敦賀原発の破砕帯調査結果

鈴木康弘 (名古屋大学)

D-1既往露頭

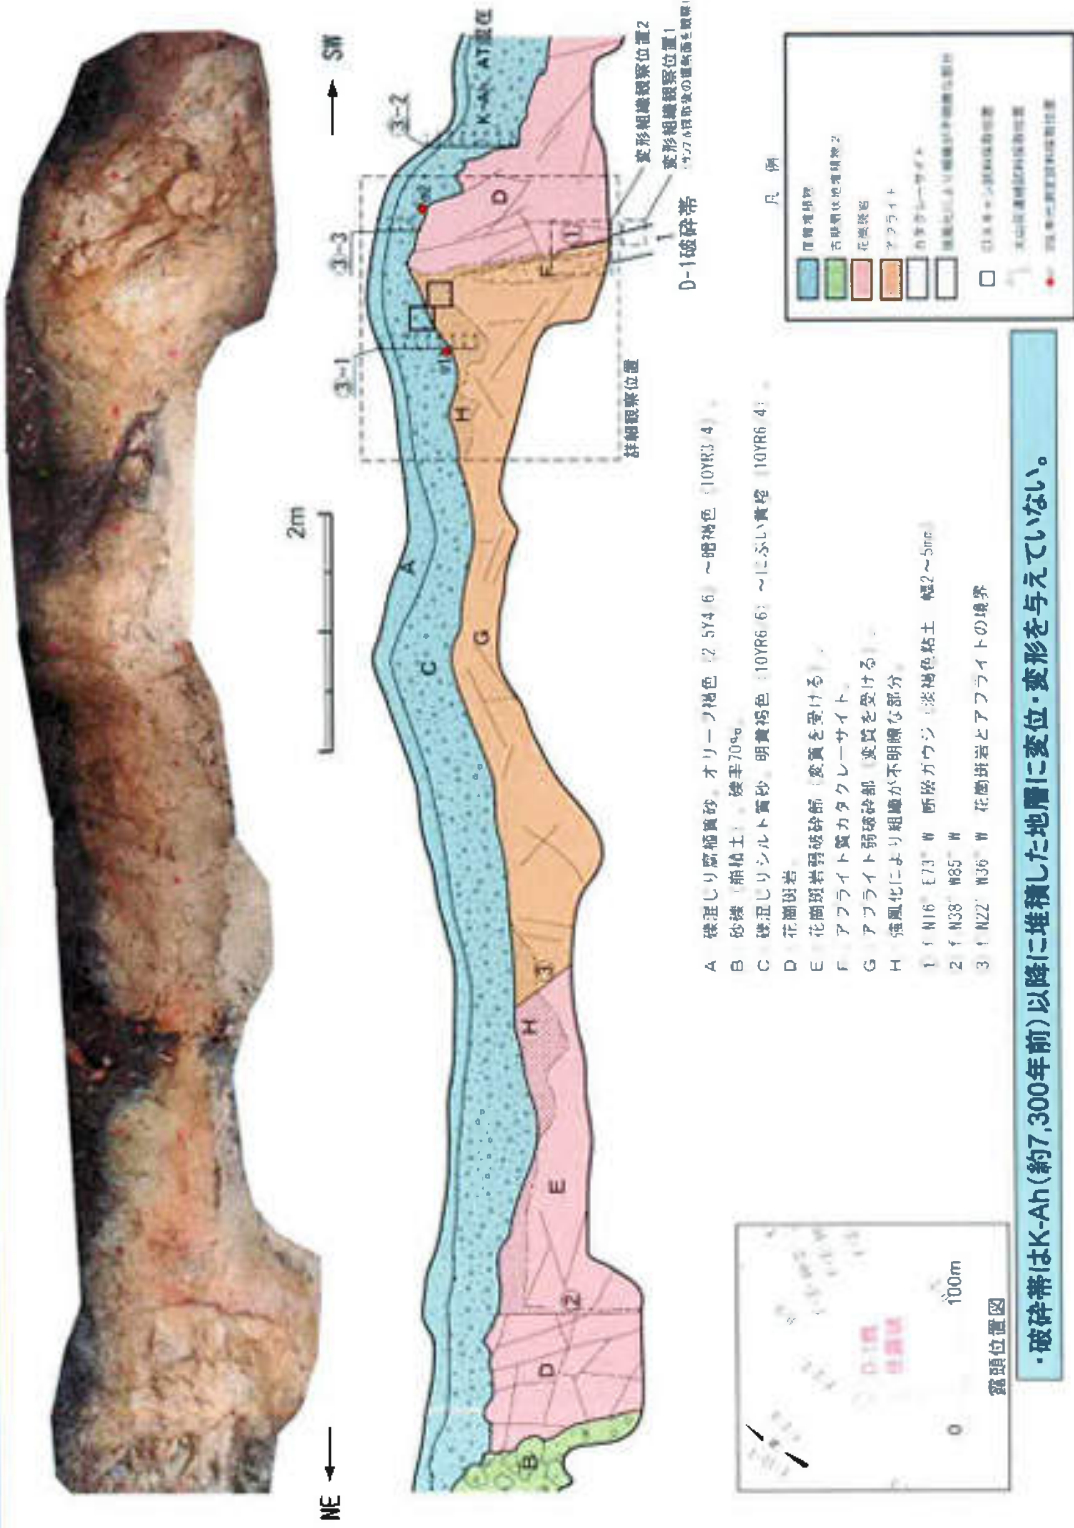
(1)上載層が他の破砕帯に比べて新しい。(2)H層は上載層か？

敦賀原発原子炉設置変更許可申請書(2号炉増設) 補正資料H55年8月

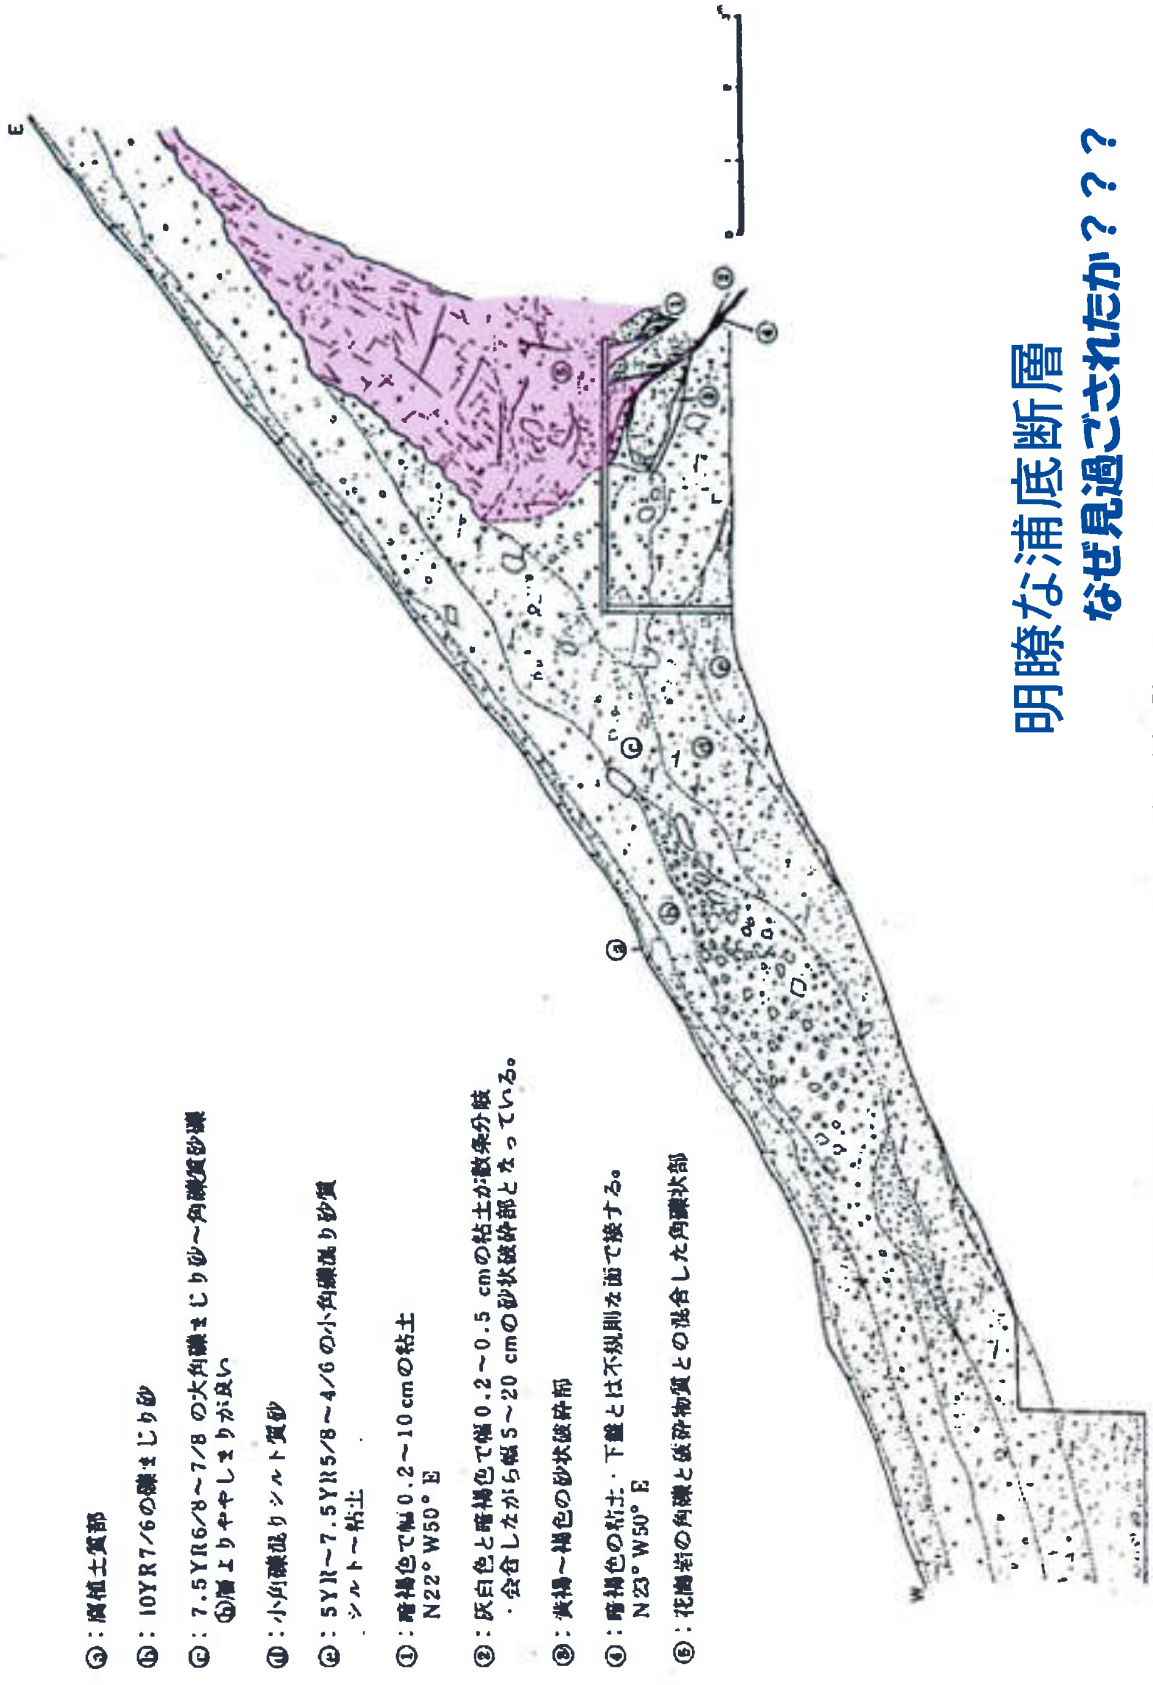
明瞭な浦底断層 なぜ見過ごされたか??

L-4 地点

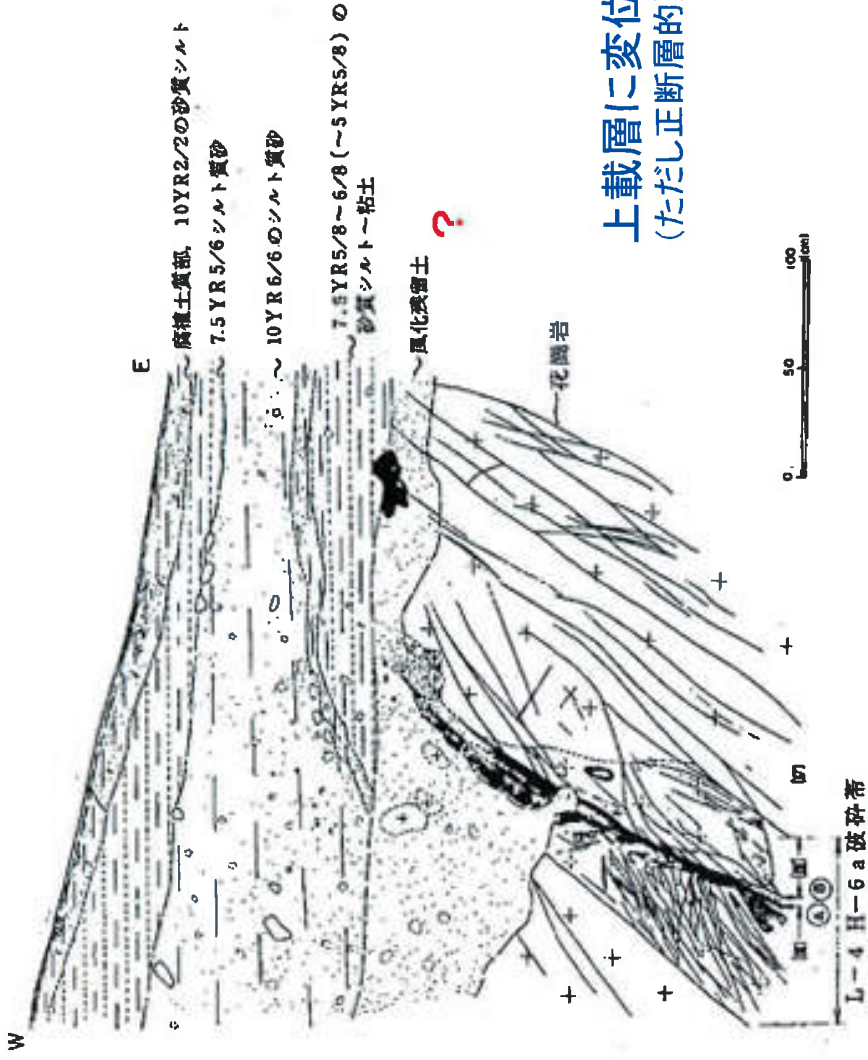
上載層に変位?
(ただし正断層的)
